DIREZIONE GENERALE  
Dipartimento Attività Produttive e Impatto sul  
Territorio  
UOC Valutazione e Pareri - UOS VIA/VAS/VINCA

Prot. 22642 del 04.05.23

**OGGETTO: [ID 9237] Variante suppletiva delle infrastrutture portuali dello Scalo Galera nel comune di Malfa dell'Isola di Salina (ME) per l'adeguamento alle sopravvenute esigenze di Protezione Civile Comunale con contestuale salvaguardia degli habitat marini e terrestri di interesse conservazioni stico – Procedimento di Verifica di ottemperanza ai sensi dell'art. 28 comma 3 del D. Lgs 152/2006 e ss.mm.ii. delle prescrizioni contenute nel D.M. n. 269 del 12/10/2022 – Condizioni ambientali 1 punto d), 3 e 5 punto b) e punto c) comma 4 - Invio parere ARPA Sicilia**

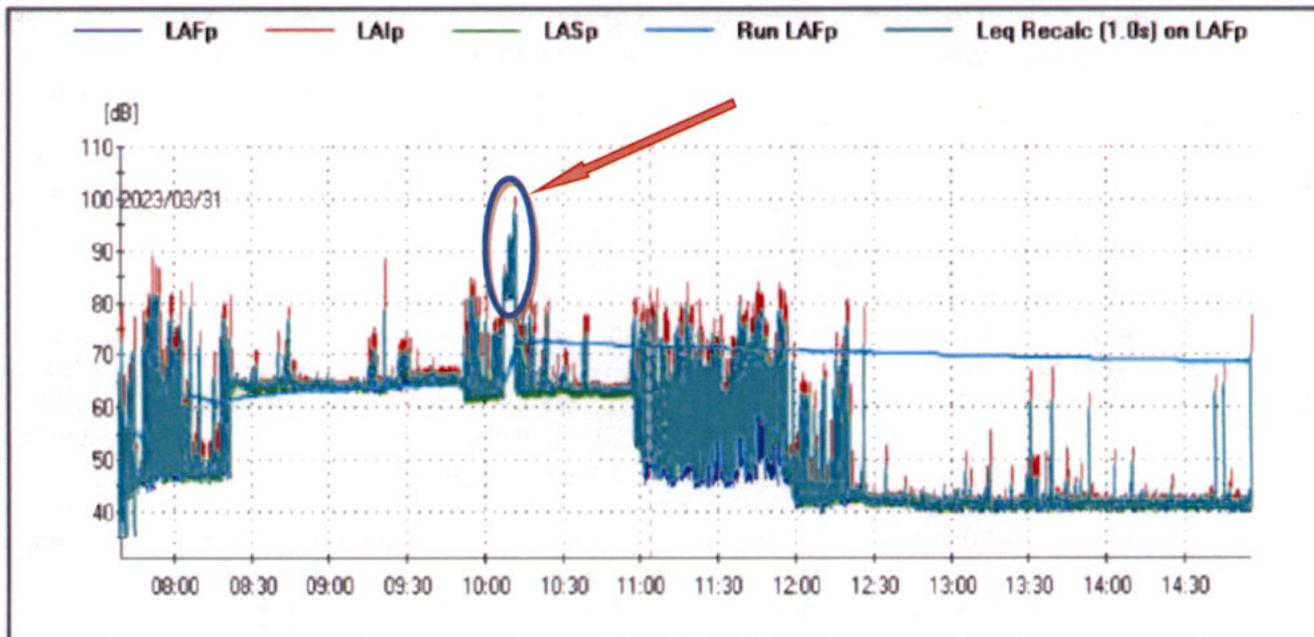
- Nella storia temporale dei livelli di rumore rilevati, riscontrata a pag. 20 della relazione e sotto riportata, non vi è correlazione con le specifiche fonti di rumore che li hanno prodotti;

- Anche in questo caso **le misure non sono valide** in quanto non vi è indicazione dell'avvenuta calibrazione della strumentazione utilizzata prima e dopo ogni ciclo di misura (ai sensi dell'art. 3 c.2 del DM 16/03/98) e non è allegato il certificato di taratura del calibratore utilizzato (ai sensi dell'allegato D del DM 16/03/98);

- Si riscontra nel grafico (evidenziato) intorno alle ore 10:10 un livello di rumore rilevato al ricettore che per circa 10 minuti non scende sotto gli 80 dB. Non vi è indicazione da cosa sia prodotto ma rappresenta una criticità qualora sia determinato da macchinari in uso al cantiere e rende incoerenti le misurazioni puntuali effettuate il 17 Marzo 2023.

Per quanto sopra evidenziato ed in riferimento alla precedente nota prot. 19089/23 anticipata via mail in data 17/03/23 (data della sua estensione), **non è possibile validare**, per la parte relativa al rumore, il PMA-P.V.S. - All. 1.6.
